Restaurant Rokoko im Bürgerpark

Grafische Ergebnisdarstellung
(Stand 05/2015)

Fahrradstand Restaurant Rokoko

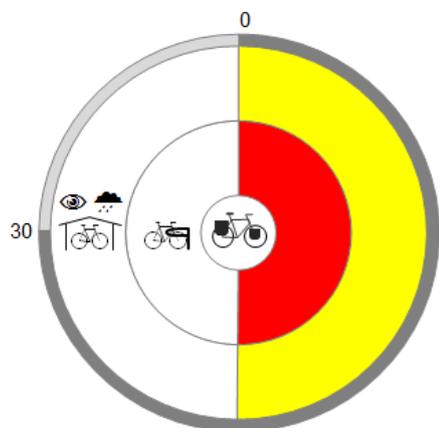
- 20 Es stehen zwei Reihenanlagen mit je 10 Vorderradhalterungen in Hoch-/Tiefstellung mit einem Seitenabstand von 30cm zur Verfügung. Die Halterungen haben einen Tauglichkeitsfaktor von 2.

Eine Auslegung der Stellplatzkapazität auf die in der Tennisanlage stattfindenden Großveranstaltungen macht keinen Sinn. Bei Stichproben zu Spitzenauslastungszeiten außerhalb der Großveranstaltungen wurden aber bis zu 30 Fahrräder gezählt, wobei über die Hälfte der Fahrräder nicht in den Halterungen, sondern anderweitig angelehnt oder freistehend geparkt waren. Das deutet auf wenig Akzeptanz der Nutzer für die Halterungen hin.

| • soziale Sicherheit, Beleuchtung | 2 | Der Stellplatz ist unbefestigt und verwurzelt. Die Entsorgung von vermutlich herrenlosen Schrotträdern scheint nicht zeitnah zu erfolgen. |
| • Nähe zu den Eingängen | 2 | Sondereinstellplätze für Lastenräder und Gespanne sind nicht vorhanden. |

Es mag etwas klischeehaft erscheinen, aber die Tennismgemeinde liebt üblicherweise hochwertige Autos und sicher in gleicher Weise hochwertige Fahrräder und E-Bikes. Dem wird die Fahrradabstellanlage in ihrem derzeitigen Zustand überhaupt nicht gerecht, daher sollte eine Befestigung der Fläche und eine Installation hochwertiger, möglichst ADFC-empfohlener Halterungen ins Auge gefasst werden.

Dem zusätzlichen Fahrradstellplatzbedarf bei Großveranstaltungen sollte ggf. mit Hilfe von mobilen Abstellanlagen (z. B. "Fahrradgarderobe") Rechnung getragen werden.
